CREATION D'UN PARC EOLIEN AU LIEU-DIT « PLAINE DU NUTIN », SUR LE TERRITOIRE DE LA COMMUNE DE SURIN

ANNEXES AU RAPPORT D'ENQUÊTE

Annexe 7 : mémoire en réponse du porteur de projet

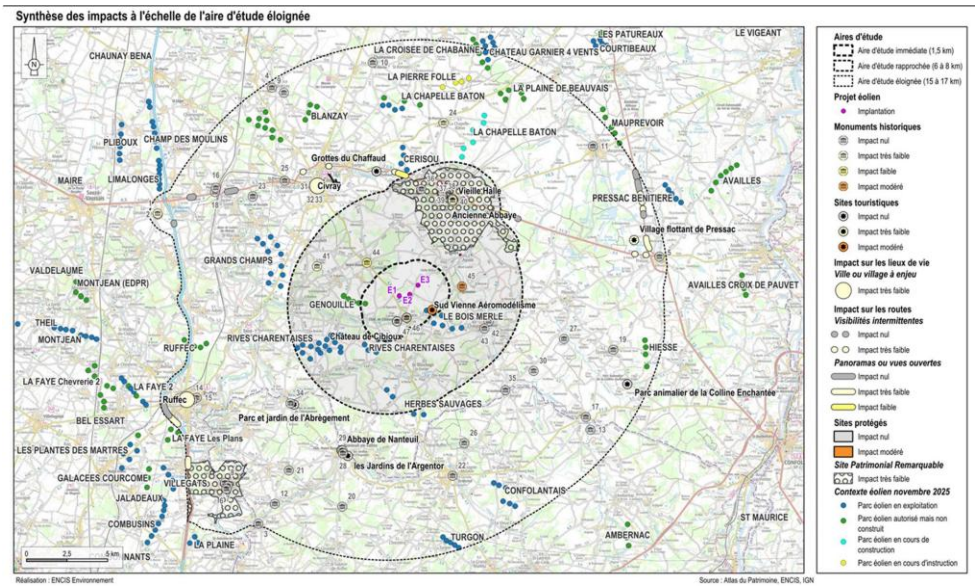
Question n° 1 sur « la saturation des paysages » par les parcs éoliens construits, autorisés ou en en projet

La carte ci-dessous, issue de l'étude d'impact, illustre ce sentiment exprimé à 85 reprises dans les contributions 7, 8, 36, 46, 64, 75, 87, 89, 92, 108, 110, 111, 116, 123, 124, 128, 134, 143, 146, 148, 154, 162, 173, 179, 183, 218, 225, 230, 233, 244, 251, 253, 256, 257, 258, 288, 302, 318, 320, 351, 352, 381, 383 ,384, 385, 386, 393, 409, 414, 424, 425, 431, 434, 435, 441,442, 446, 448, 459, 477.

Figure 1 : Variantes n° 1, n° 2 et n° 3 du projet de la Plaine du Nutin (Etude d'impact, p.189-190))

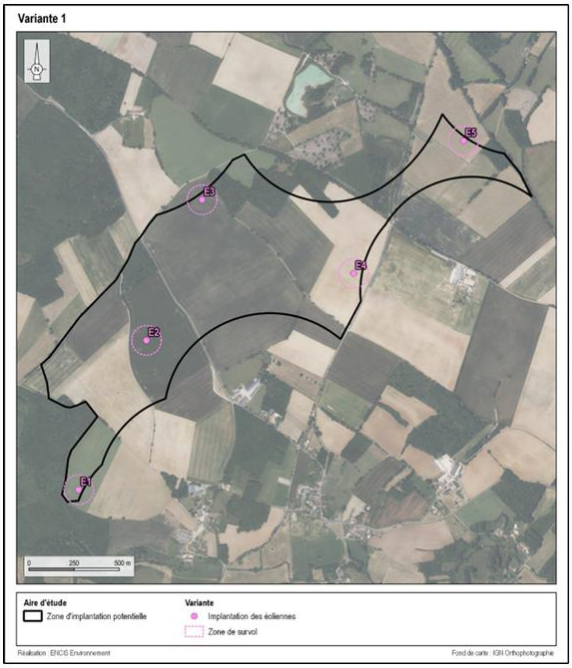
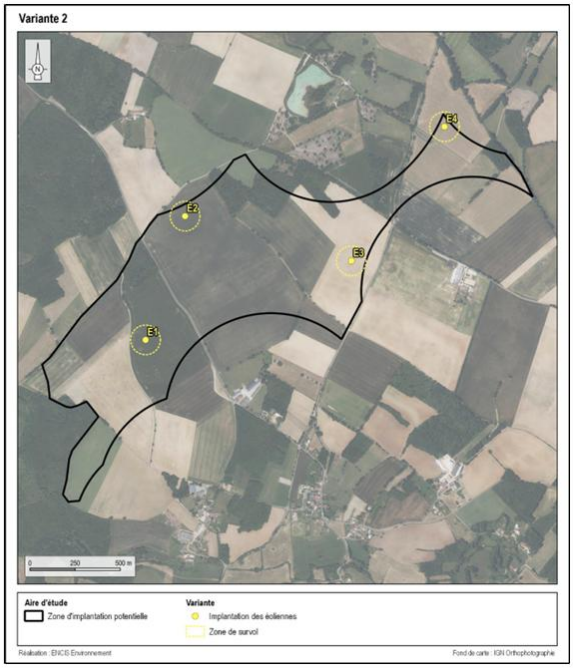
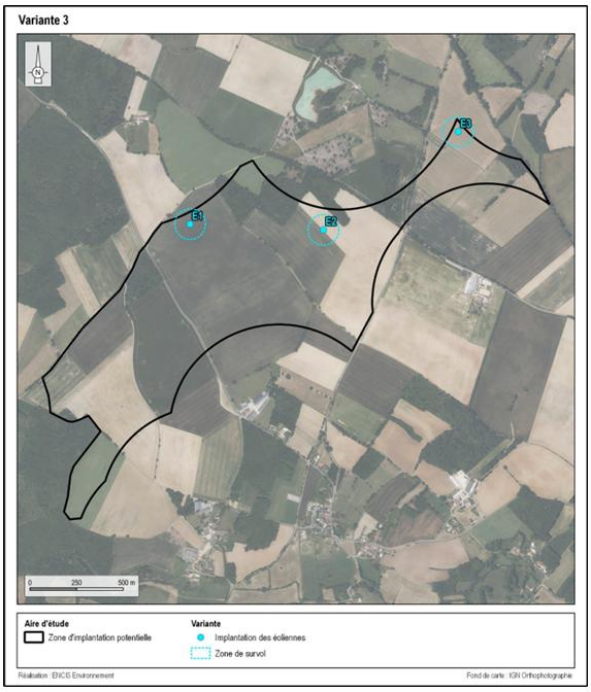
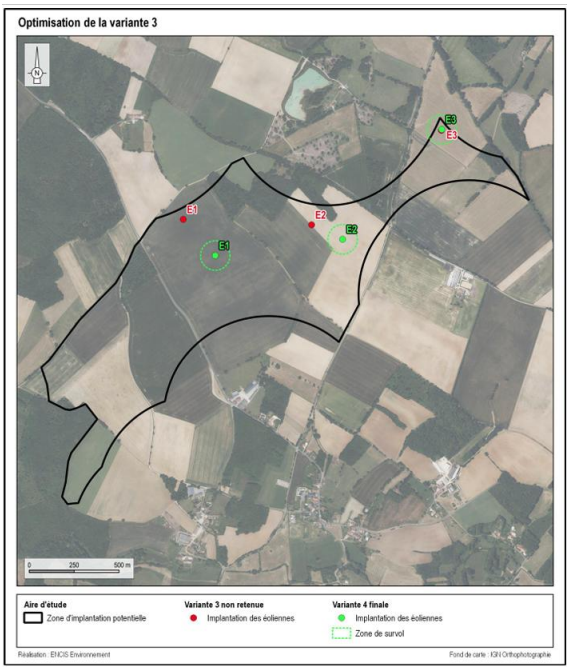
Concernant l'étude d'impact et les mesures ERC, M. Martinet estime que *« les mesures destinées à éviter, réduire et compenser les impacts environnementaux (séquence ERC) apparaissent particulièrement insuffisantes. (…) En l'espèce, le dossier ne démontre pas que les différentes variantes d'implantation ont été comparées de manière approfondie, ni que le choix retenu correspond effectivement à la solution présentant le moindre impact environnemental. Les mesures ERC apparaissent ainsi davantage comme un accompagnement du projet que comme une véritable démarche ayant conduit à éviter les atteintes à l'environnement chaque fois que cela était possible.* »

La variante de moindre impact est donc la variante n°3. C'est donc celle-ci qui a été privilégiée dans un premier temps. Afin d'obtenir une implantation limitant au maximum son impact environnemental, la variante n°3 a été optimisée (Figure 2) dans les limites des contraintes de la ZIP pour maximiser la distance aux boisements environnants.

L'étude d'impact démontre donc bien que les différentes variantes d'implantation ont été comparées en détail, et que le choix de l'implantation retenue correspond bien à la variante de moindre impact.

Figure 6 : Localisation des points de mesures

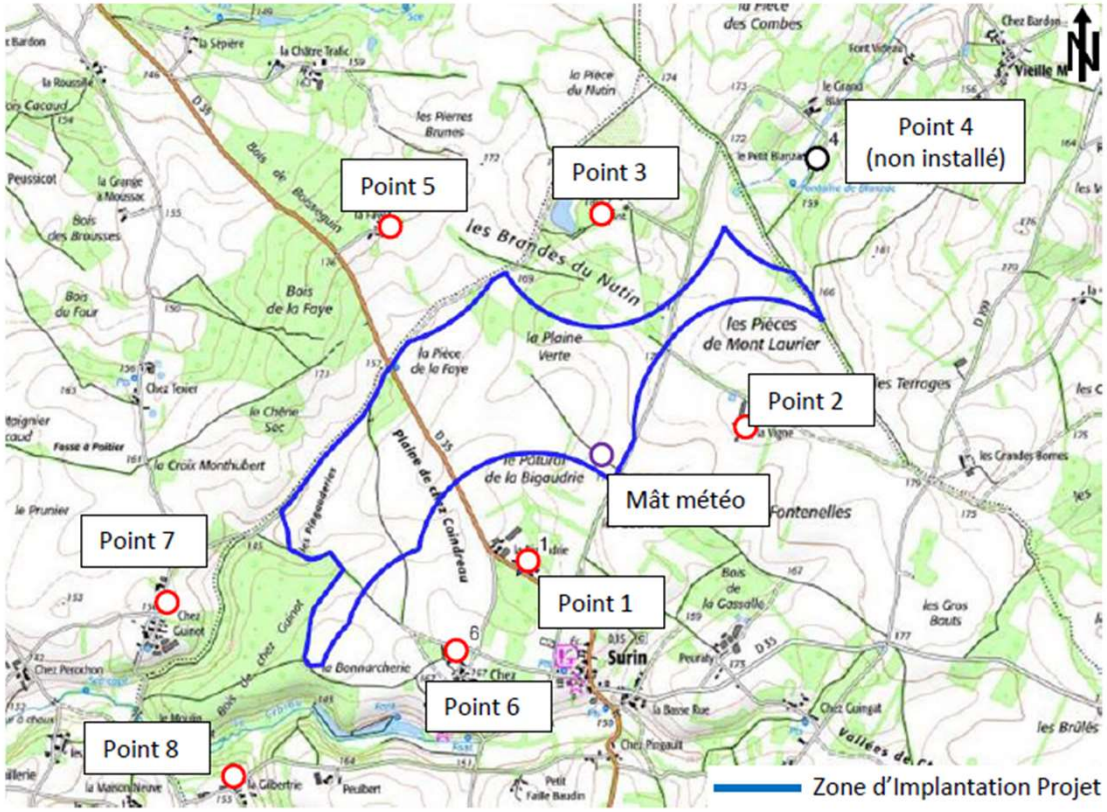
M. de Saint Victor note que la carte 6 page 38 donnant la localisation des points de mesures acoustiques est incomplète car n'y figure pas l'échelle, « *élément indispensable pour apprécier la pertinence du choix des points de mesure, donc l'éloignement des sources (éoliennes qui n'y figurent pas non plus) ainsi que la présence des habitations à au moins 500 m de celles-ci, **distance insuffisante*** ».

- 8 sonomètres → le plus proche à 500m des habitations
- 1 mât télescopique
- Entre mars et avril → végétation peu présente pour la maximisation des impacts
